**Forum mondial de l'harmonisation
des Règlements concernant les véhicules****189^e session**

Accord de 1958 :**Examen de projets d'amendements à des Règlements ONU existants,
soumis par le GRBP****Proposition de série 04 d'amendements au Règlement ONU
n° 117 (Pneumatiques – Résistance au roulement, bruit
de roulement et adhérence sur sol mouillé)****Communication du Groupe de travail du bruit et des pneumatiques***

Exemples de marques d'homologation propres au Règlement ONU n° 117

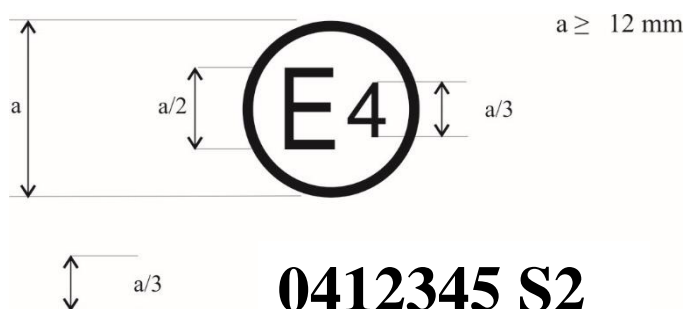
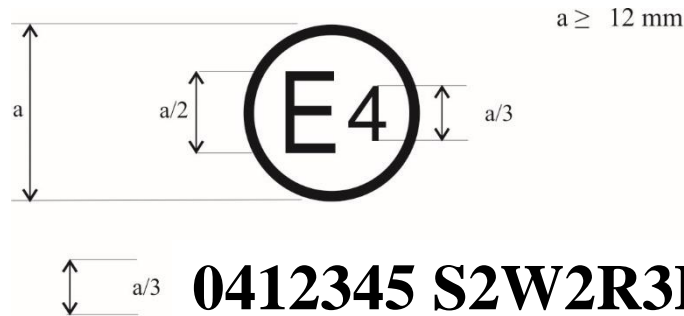
La marque d'homologation ci-dessus, apposée sur un pneumatique, indique que le pneumatique en question a été homologué aux Pays-Bas (E4), conformément au Règlement ONU n° 117, pour les émissions de bruit de roulement au niveau 2 (suffixe S2), sous le numéro d'homologation 0412345. Les deux premiers chiffres de ce numéro (04) signifient que l'homologation a été accordée en vertu de la série 04 d'amendements au Règlement.

La marque d'homologation ci-dessus indique que le pneumatique en question a été homologué aux Pays-Bas (E4), conformément au Règlement ONU n° 117, pour les émissions de bruit de roulement au niveau 2 (suffixe S2), l'adhérence sur sol mouillé des pneumatiques neufs au niveau 2 (suffixe W2), la résistance au roulement au niveau 3 (suffixe R3) et l'adhérence sur sol mouillé des pneumatiques usés (suffixe B), sous le numéro d'homologation 0412345. Les deux premiers chiffres de ce numéro (04) signifient que l'homologation a été accordée en vertu de la série 04 d'amendements au Règlement. ».

Homologation conformément au Règlement ONU n° 117, ainsi qu'aux Règlements ONU n°s 30 ou 54¹

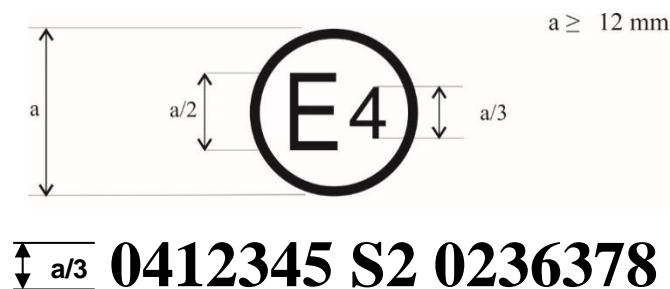
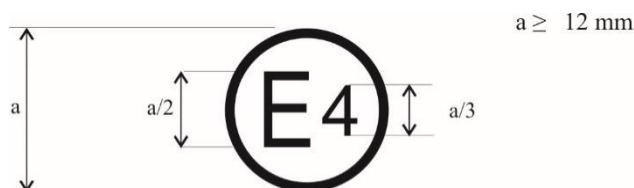
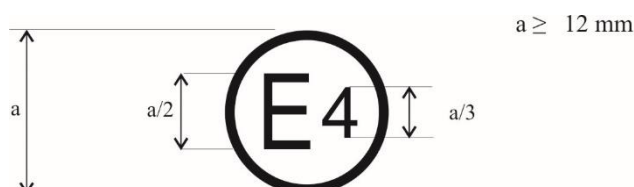
La marque d'homologation ci-dessus indique que le pneumatique en question a été homologué aux Pays-Bas (E4) conformément au Règlement ONU n° 117 pour les émissions de bruit de roulement au niveau 2 (suffixe S2), sous le numéro d'homologation 0412345, et au Règlement ONU n° 30, sous le numéro d'homologation 0236378. Les deux premiers chiffres des numéros d'homologation ("04" et "02") signifient que, pour le Règlement ONU n° 117, l'homologation a été délivrée en vertu de la série 04 d'amendements et que,

La marque d'homologation ci-dessus indique que le pneumatique en question a été homologué aux Pays-Bas (E4) conformément au Règlement ONU n° 117 pour les émissions de bruit de roulement au niveau 2, l'adhérence sur sol mouillé des pneumatiques neufs au niveau 2, la résistance au roulement au niveau 3 et l'adhérence sur sol mouillé des pneumatiques usés (suffixe S2W2R3B), sous le numéro d'homologation 0412345, et conformément au Règlement ONU n° 30 sous le numéro d'homologation 0236378. Les deux premiers chiffres des numéros d'homologation ("04" et "02") signifient que, pour le Règlement ONU n° 117, l'homologation a été délivrée en vertu de la série 04 d'amendements et que, pour le Règlement ONU n° 30, elle l'a été en vertu de la série 02 d'amendements.

La marque d'homologation ci-dessus indique que le pneumatique en question a été homologué aux Pays-Bas (E4) conformément au Règlement ONU n° 117 pour les émissions de bruit de roulement au niveau 2, l'adhérence sur sol mouillé des pneumatiques neufs au niveau 2 et la résistance au roulement au niveau 3 (suffixe S2W2R3), sous le numéro d'homologation 0412345, et conformément au Règlement ONU n° 54 sous le numéro d'homologation 0065432. Les deux premiers chiffres des numéros d'homologation ("04" et "00") signifient que, pour le Règlement ONU n° 117, l'homologation a été délivrée en vertu de la série 04 d'amendements (04) et que, pour le Règlement ONU n° 54, elle l'a été en vertu de la version originale du Règlement (00). ».

Combinaisons de marques pour des homologations délivrées conformément aux Règlements ONU n^{os} 117, 30 ou 54²

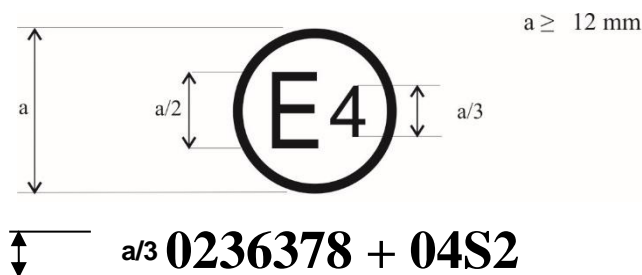
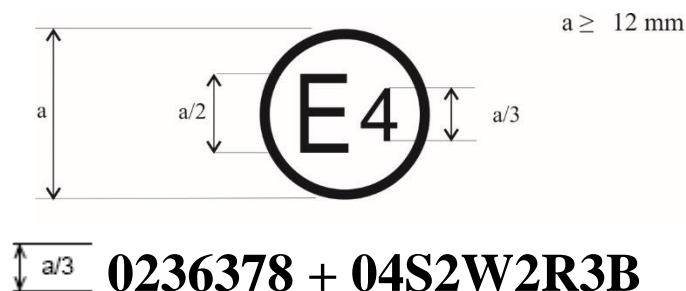
La marque d'homologation ci-dessus indique que le pneumatique en question a été homologué aux Pays-Bas (E4) conformément au Règlement ONU n^o 30 (série 02 d'amendements, comme l'indique le préfixe à deux chiffres du numéro d'homologation, "02"), sous le numéro d'homologation 0236378. La mention "+ 04S2" indique en outre que le pneumatique a également été homologué conformément au Règlement ONU n^o 117 (série 04 d'amendements) pour les émissions de bruit de roulement au niveau 2 (suffixe S2).

La marque d'homologation ci-dessus indique que le pneumatique en question a été homologué aux Pays-Bas (E4) conformément au Règlement ONU n^o 30 (série 02 d'amendements, comme l'indique le préfixe à deux chiffres du numéro d'homologation, "02"), sous le numéro d'homologation 0236378. La mention "+ 04S2W2R3B" indique en outre que le pneumatique a également été homologué conformément au Règlement ONU n^o 117 (série 04 d'amendements) pour les émissions de bruit de roulement au niveau 2 (suffixe S2), l'adhérence sur sol mouillé des pneumatiques neufs au niveau 2 (suffixe W2), la résistance au roulement au niveau 3 (suffixe R3) et l'adhérence sur sol mouillé des pneumatiques usés (suffixe B). ».

Extensions permettant de combiner des homologations délivrées conformément au Règlement ONU n° 117

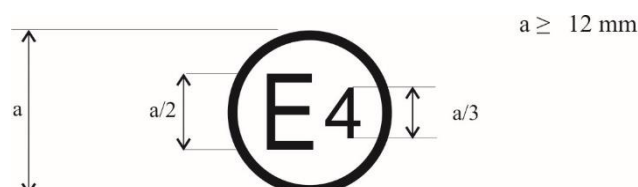
La marque d'homologation ci-dessus indique que le pneumatique en question a été homologué à l'origine aux Pays-Bas (E4) conformément au Règlement ONU n° 117 (série 02 d'amendements), sous le numéro d'homologation 0212345. Elle est complétée par l'indication S2WR2, à savoir : émissions de bruit de roulement au niveau 2 (suffixe S2), adhérence sur sol mouillé des pneumatiques neufs (suffixe W) et résistance au roulement au niveau 2 (suffixe R2). La mention "+ 04B" indique qu'une extension d'homologation pour l'adhérence sur sol mouillé des pneumatiques usés a été accordée au titre du Règlement ONU n° 117, série 04 d'amendements, sur la base d'un certificat distinct. ».
